KYSTVERKET

Dato
10.03.2020

Innseiling Grenland - Søknad om endring i tillatelse til mudring og dumping

Figur 1 Plankart av omsøkt endring ved Del 2 Gamle Langesund, se vedlegg 2 arealet som søkes utvidet er øst for den grønne streken

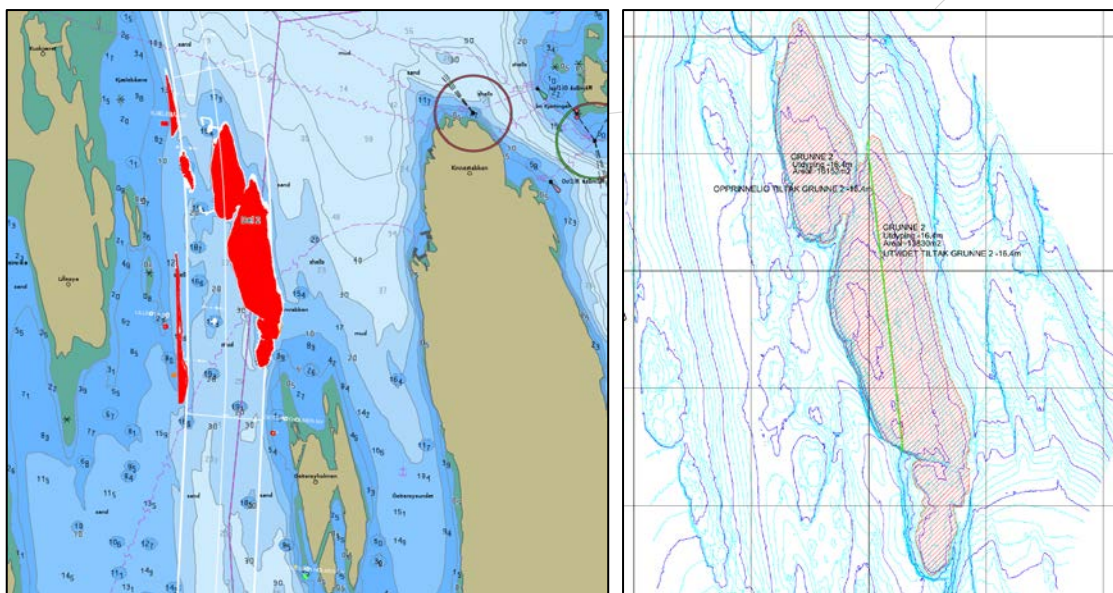
I 2018 gjennomførte Kystverket en simulering av den planlagte farleden gjennom Gamle Langesund. I forbindelse med denne prosessen ble det oppdaget at om den østlige farledslinjen flyttes ca 40 m i østlig retning kan dette gi store effekter på trafiksikkerheten og fremkommeligheten i området. Effektene blir spesielt tydelig ved ugunstige vær- og siktforhold. En flytting av farleden ca 40 m i østlig retning krever da mudring over et større område ved lokasjon «Del 2» som vises i figur nedenfor.

Som en konsekvens av endring av den tidligere prosjekterte farleden gjennom Gamle Langesund søkes det om tillatelse for å utvide mudringen til å omfatte 180.000 kubikk fra 120.000 som tidligere var angitt.

Endringen i omsøkt tiltak omhandler kun å øke omfanget av utdypingen ved Del 2 i Gamle Langesund fra ca 110.700 kubikk til ca 175.000 kubikk. Disse masser deponeres på samme måte ved tidligere angitt deponiområde ved Gamle Langesund. Dette er mulig da det finnes god kapasitet i deponiområdet (537.800 kubikk).

Figur 2 Utklipp fra DNV - Biologiske undersøkelser i farleier - Grenland

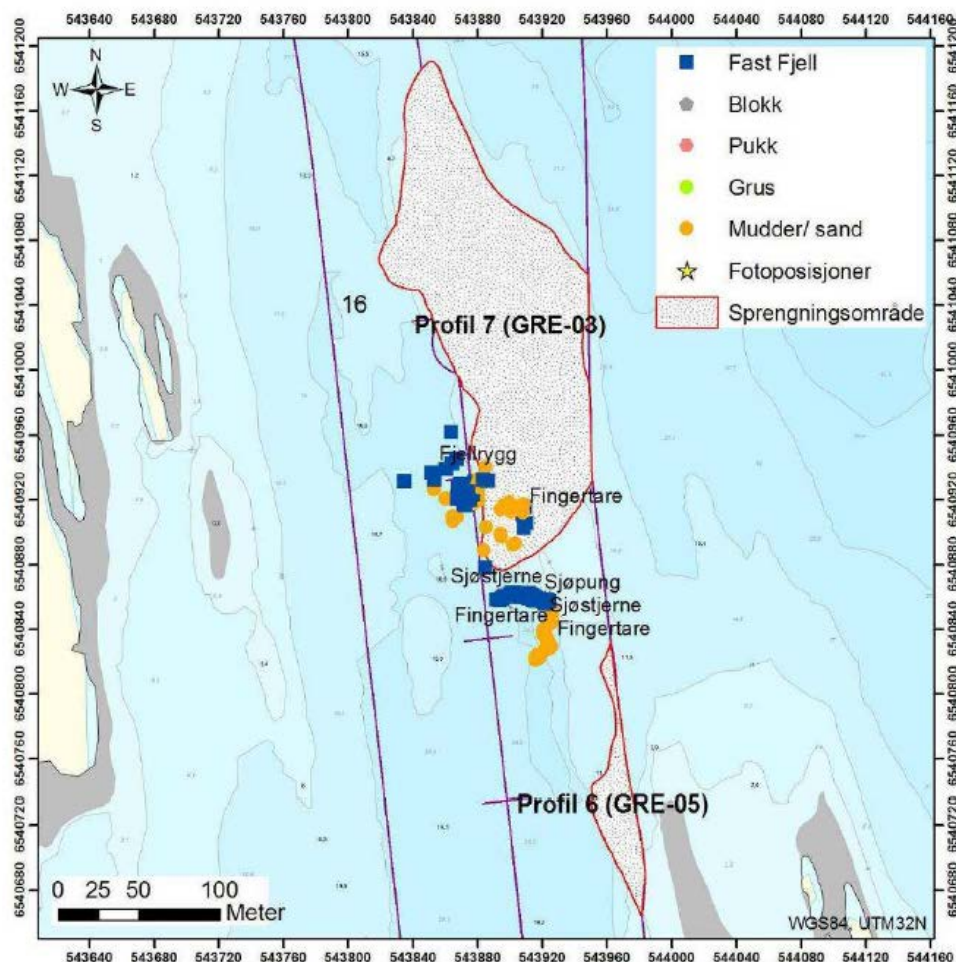
SINTEF og DNV rapporter fra 2010 ble gjort i en tidlig fase av prosjektet og inkluderer undersøkelser av hele grunnen (del 2) som omsøkes utdypet. Det vises her til fig 4, sid 10 i DNVs rapport som illustrerer området del 2 i Gamle Langesund som ble undersøkt.

Som figuren viser så ble hele grunnen som omsøkes utdypet undersøkt (GRE-08). Konsekvensenes av at hele grunnen utdypes er derfor det som ligger til grunn i DNV vurderinger i rapporten.
